水栓金具_外観類似品情報

No. R-081

件名 TL832型 上げ吐水と下げ吐水の違い

<前期品：下げ吐水>
TL832AQX
<後期品：上げ吐水（1997年10月以降）>
TL832UQ1 TL832UQX

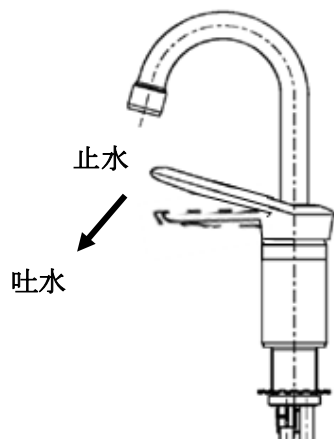
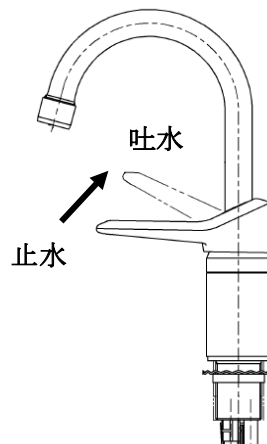
止水時のハンドル位置が異なります。

レバーハンドルを下げると水が出ます。

レバーハンドルを上げると水が出ます。

前期品と後期品ではバルブカートリッジの互換性はありません。
